# Evaluasi Jalur Sepeda Terproteksi

### **Jalur Sepeda Sudirman-Thamrin**

### **Jalur Sepeda Kawasan Semanggi**

Pada dokumen *conceptual design proposal* 2021.09.01 oleh Arkonin

Sumber: dokumen perencanaan ARKONIN

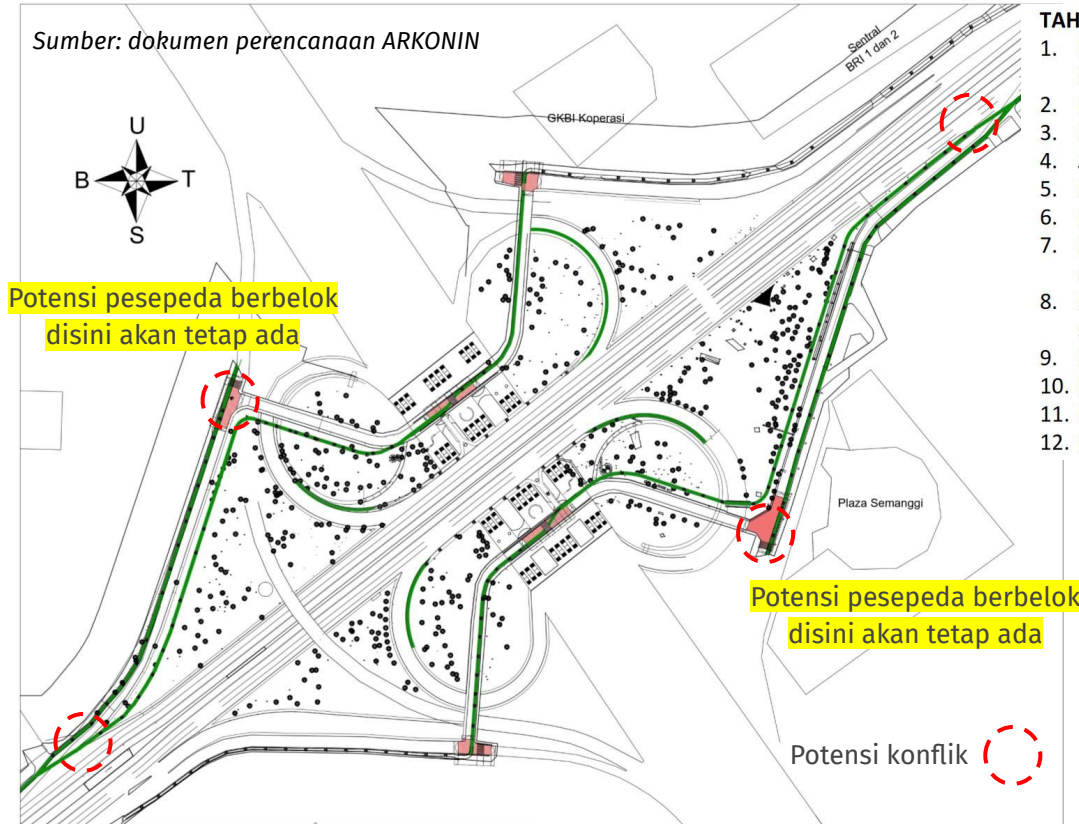
- Melanjutkan perencanaan tahap 1, perencanaan jalur sepeda pada tahap 2 memiliki konflik penyeberangan yang baru
- Memperkecil fleksibilitas pesepeda terutama pada area kawasan plaza semanggi
- Pesepeda cenderung memilih bersepeda pada permukaan material asphalt
- Prinsip yang sama seperti tahap 1 untuk transisi dan pengambilan ruang pedestrian **tidak direkomendasikan**
